OBJET : Politique culturelle et sportive - Sports - Palais des sports et pôle d'échanges - Déclaration d'intérêt général du projet

Objet : Palais des sports et pôle d'échanges - Déclaration d'intérêt général du projet

1. RÉPONSES AUX DIVERS POINTS ÉVOQUÉS DANS L'AVIS DE L'AUTORITÉ ENVIRONNEMENTALE

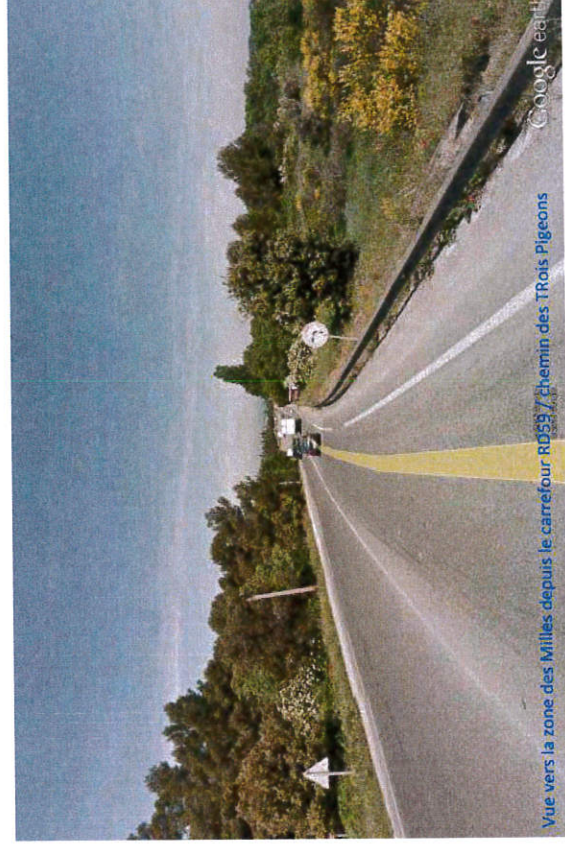
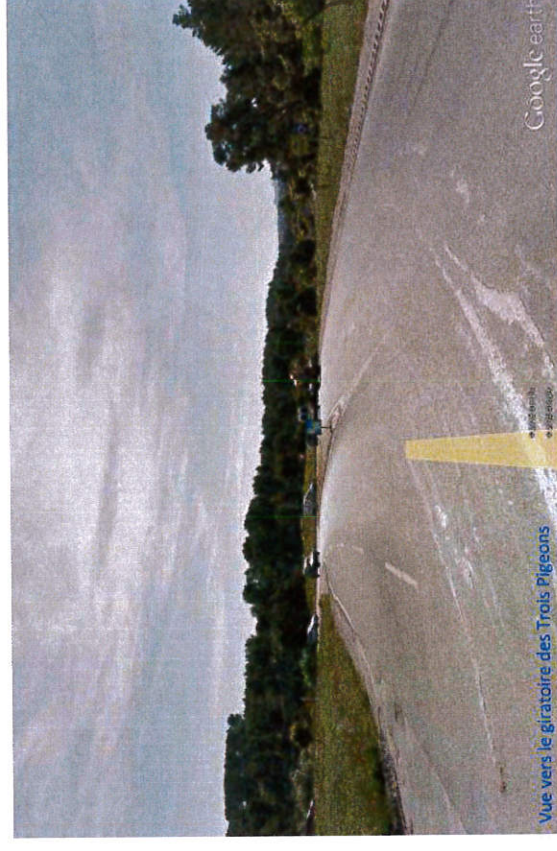
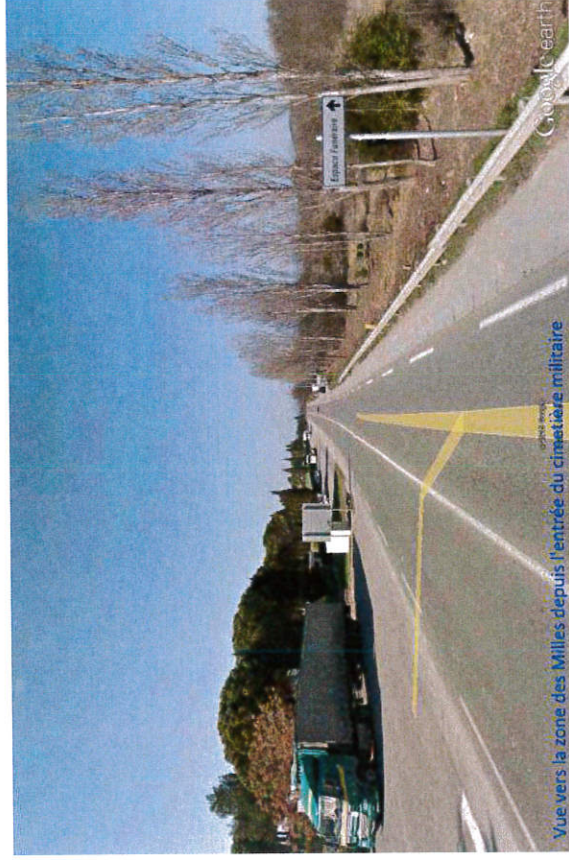
L'autorité environnementale recommande de renforcer l'analyse de la desserte du secteur et de ses perspectives d'évolution à une échelle pertinente, c'est-à-dire :

- « - détailler et cartographier toutes les lignes de bus desservant le secteur, y compris celles qui empruntent l'autoroute A51,
 - mener une analyse qualitative du réseau des transports collectifs existants (capacité, fréquence, régularité et temps de parcours),

- préciser les caractéristiques de tous les projets de transports collectifs évoqués, notamment la création d'un BHNS qui devrait relier Plan d'Aillane / les Trois Pigeons / Luynes et la gare routière d'Aix,

- préciser les différentes alternatives de voies réservées aux transports collectifs envisagées dans le cadre de l'étude du réaménagement de l'échangeur des Trois Pigeons. »

Les réponses à cette recommandation sont données dans le document établi par les Services de la CPA au sujet de l'étude de capacité et de desserte par des lignes TC du P+R sur le Palais des Sports (voir annexe 11).

OCCUPATION DU SOL DOMINANTE ET IMPLANTATION DU PROJET

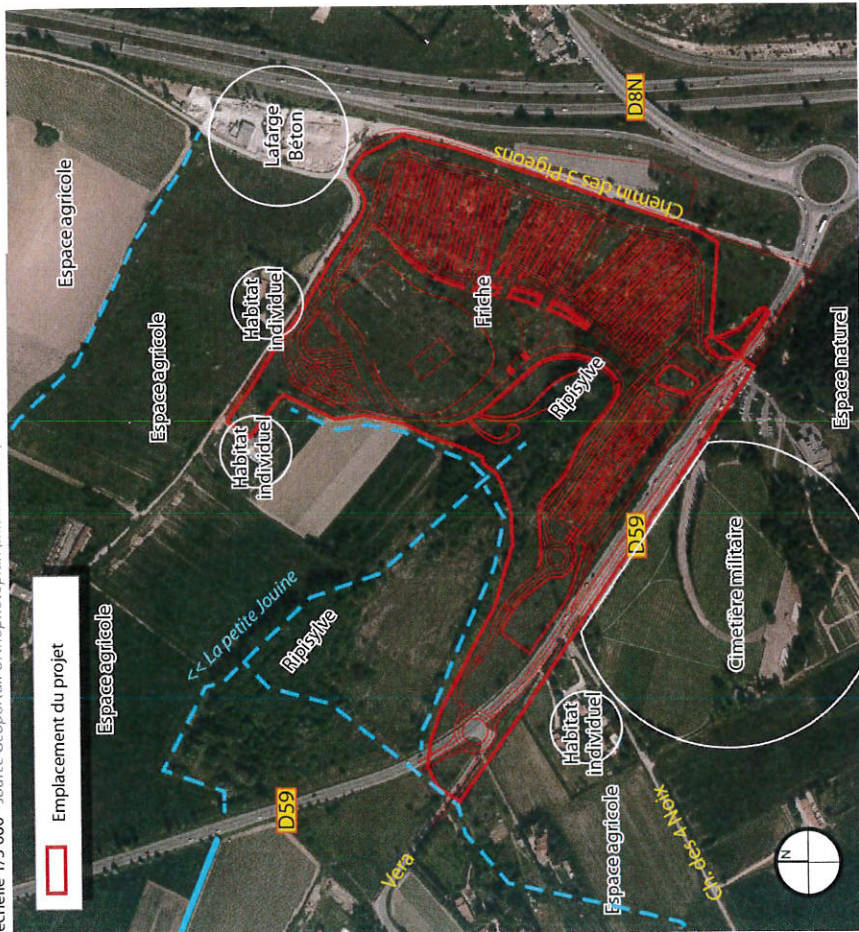
« - la superposition du plan-masse des aménagements avec une carte de l'occupation des sols afin de mesurer plus finement les impacts du projets en termes d'emprise sur les différentes composantes du site et le calcul des surfaces concernées, »
- des éléments objectifs sur la qualité agronomique des sols. »

La carte ci-après superpose le plan-masse du projet et la cartographie d'occupation des sols.

La totalité du site, en dehors de la Petite Jouine et de sa ripisylve, étant en friche et présentant des dépôts de matériaux de type décharges sauvages, l'impact du projet en termes d'emprise sur les différentes composantes du site se fait uniquement sur des friches, les abords de la Petite Jouine étant respecté par le projet.

Des boisements épars sont présents au niveau des friches : 179 arbres seront supprimés, 67 seront conservés et 542 seront plantés dans le cadre des aménagements paysagers du projet.
